### 350A コンタクトレンチ形状変更のご案内

350A コンタクトレンチ

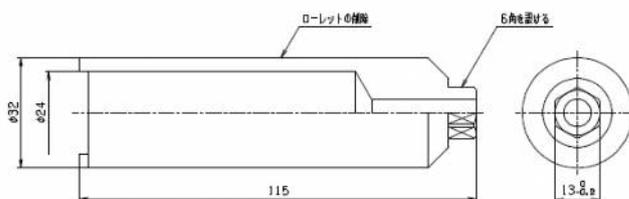
- ・ローレットの廃止
- ・六角の追加

六角ボルトのヘッド部にソケット又はスパナを掛けることでトルク管理を可能にするため。
